工程指示 / 要求簡箋(E.I.)

工程指示編號：EI / 2507 / 20

工程名稱：亞皆老街中電

工程項目：後裝窗+雀網 大貨 (T1 T2 T3: 1-21/F)

名稱	百葉框底	制圖	Ivan	2020.09.08	修改	D	B	C
材料	X85839	復核	WHS		日期	2021.04.29	2020.10.28	2021.01.23
顏色	UCT806812XL-3	批准			圖號	IWO1-08

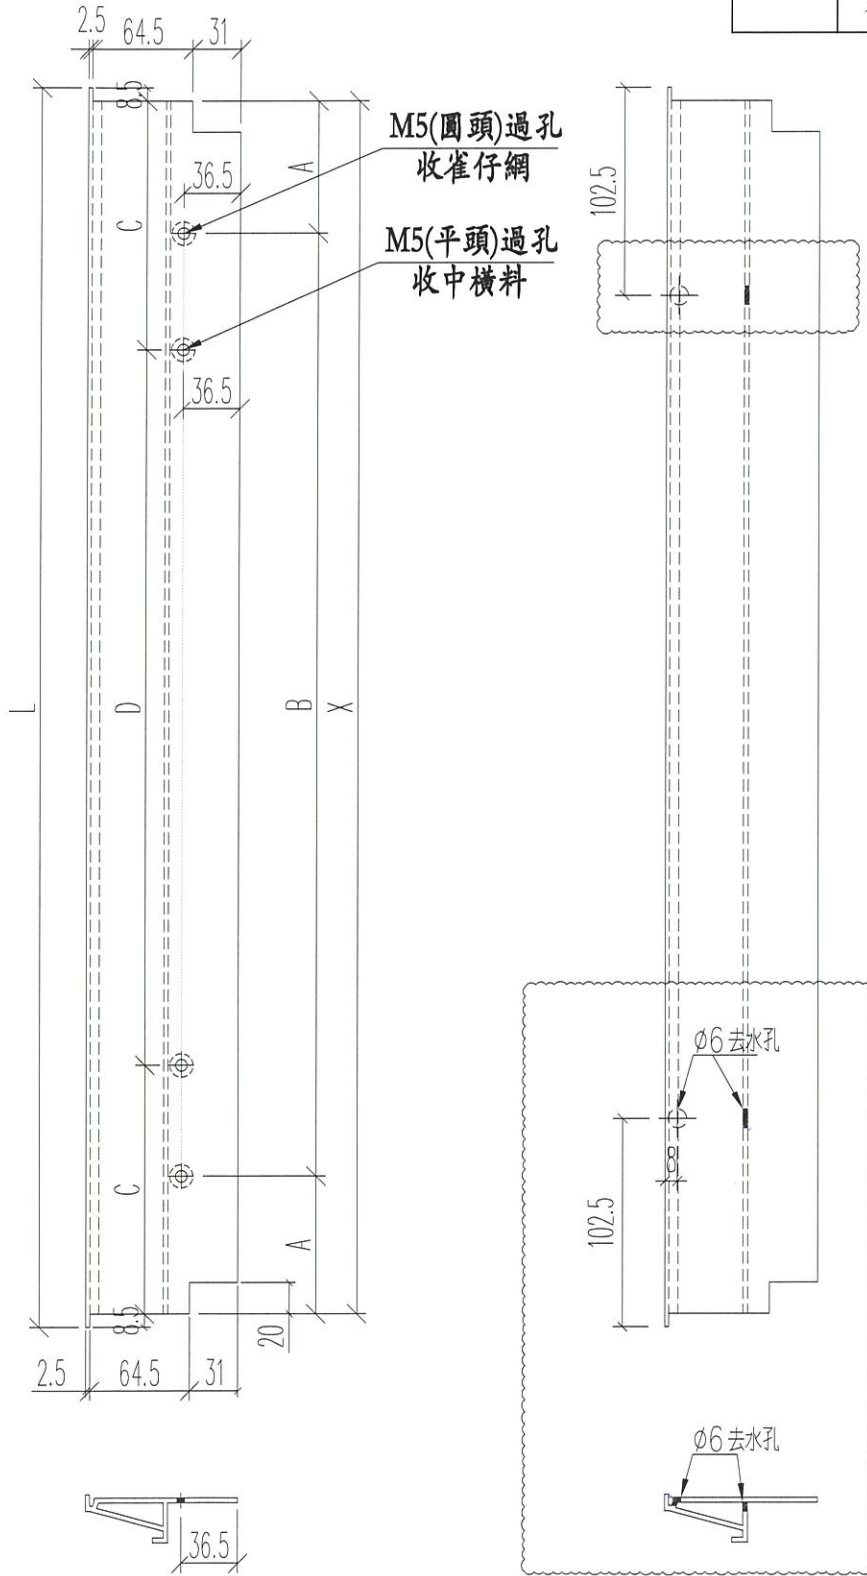
W 版：修改百頁框底去水孔。T3 已生產及出貨不用重做。

V 版：百頁框底摺位不用開避位。T3 已生產及出貨不用重做。

窗號	L尺寸 (mm)	數量 (支)	X	A	B	C	D
W10/T3A	1221	18	1204	77	3*350	122	3*320
W8/T2A#1	1261	18	1244	97	3*350	142	3*320
W8/T3B#2	1236	18	1219	84.5	3*350	129.5	3*320
W8/T1B#1	1261	18	1244	97	3*350	142	3*320
W8/T2B#2	1261	18	1244	97	3*350	142	3*320
合計:		90
